# 改善箇所説明図

ABS(アンチロック・ブレーキ・システム)

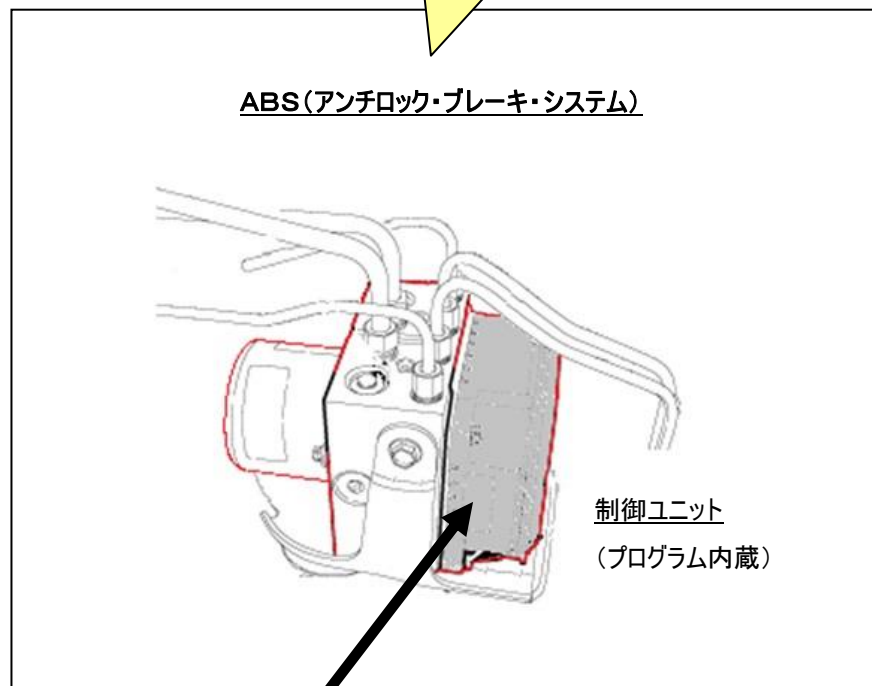
## 基準不適合発生箇所

ABSの制御プログラムが不適切なため、特定の加速状況で急にアクセルペダルを放した後、ブレーキペダルを踏んだ場合、ABS内の油圧制御バルブが誤作動することがある。そのため、ブレーキペダルが通常より重くなることでユーザーの意図する制御ができず、最悪の場合、制動距離が伸びるおそれがある。

### 改善の内容

全車両、ABSの制御プログラムを書き換える。

識別 : 運転席ドアストライカ上部固定ボルト頭部に黄色ペイントを塗布する。
